## 改善箇所説明図

ステアリングシャフト構造図

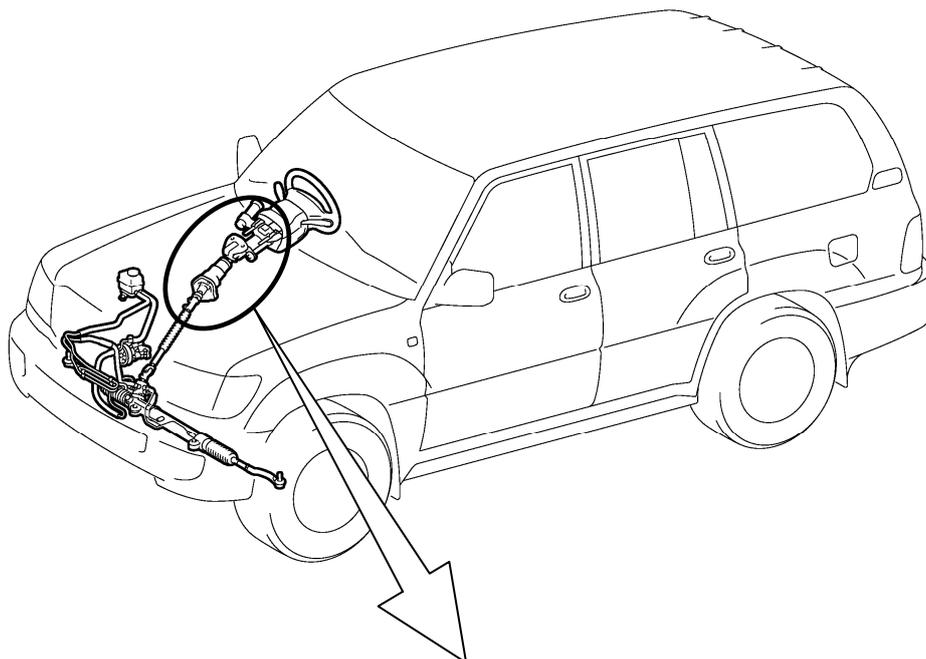
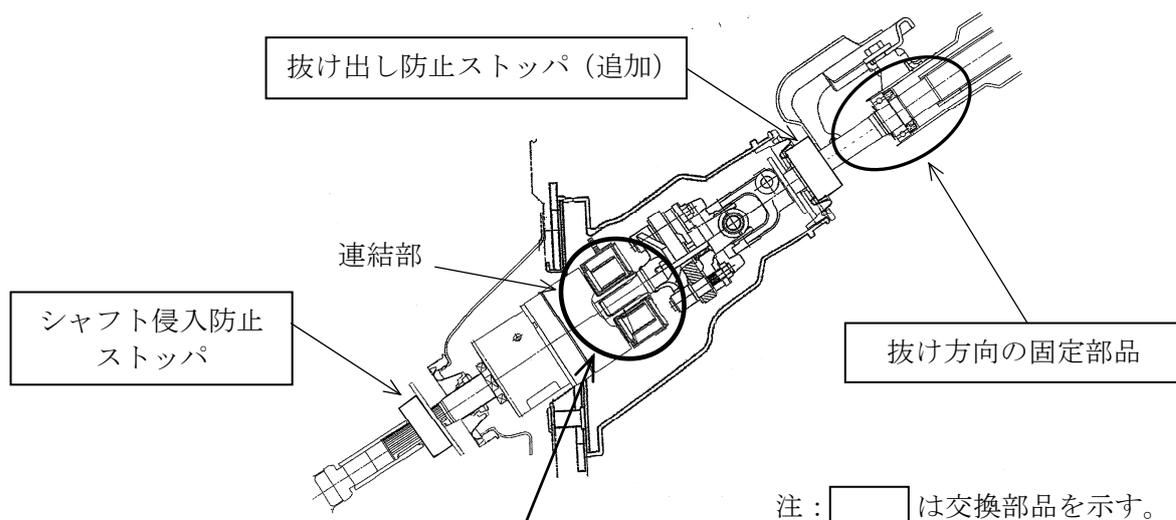
### 基準不適合発生箇所

かじ取り装置において、ステアリングシャフト連結部の構造が不適切なため、大きな段差乗り越え時にシャフトの抜け方向の固定部品が外れることがある。その状態で、ハンドルを一杯に切る操作を繰り返すとシャフトが抜け出して、かじ取り操作ができなくなるおそれがある。

### 改善の内容

全車両、抜け方向の固定部品を対策品に変更する。あわせて、抜け出し防止ストッパを追加するとともに、シャフト侵入防止ストッパを対策品に変更する。

識別：改善済車両にはエンジンルーム内のカウルパネルに向かって左端に黄色ペイントを塗布する。
